【改善箇所説明図】

②制動装置(マスタシリンダ)

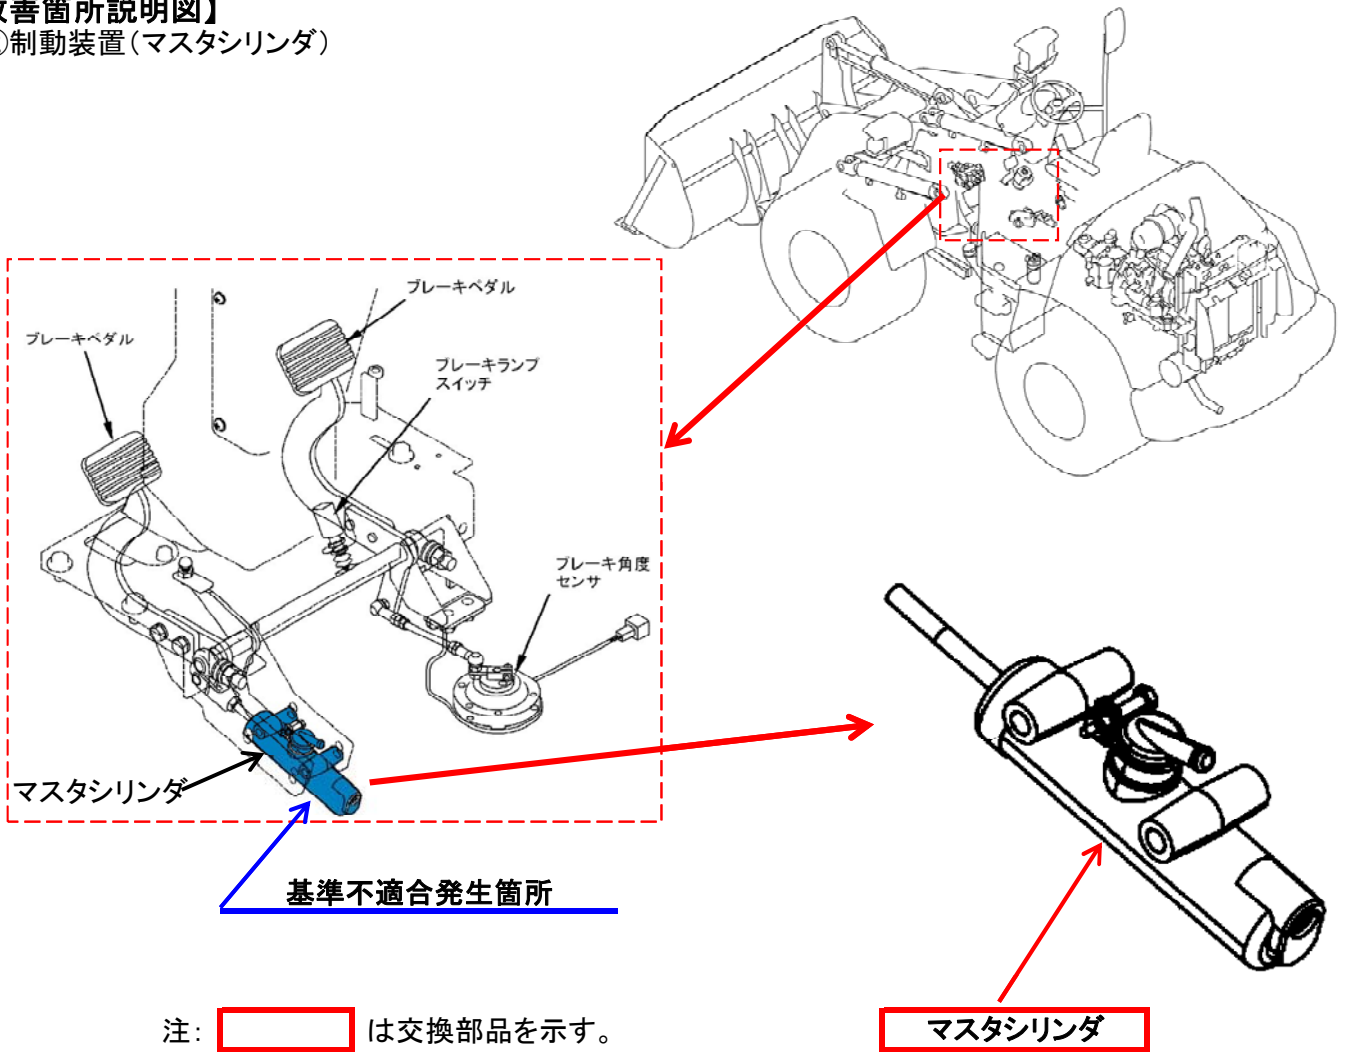
【不具合発生箇所】

②制動装置において、マスタシリンダ内の部品に異品が組み付けられたため、駐車ブレーキ作動中にブレーキペダルを数回踏み込むと、踏み代が増大する可能性がある。そのため、最悪の場合、主ブレーキの制動力が低下するおそれがある。

改善措置の内容
全車両、マスタシリンダを良品に交換する。

識別: マスタシリンダ下部に白色ペイントマークをつけ、識別とする。
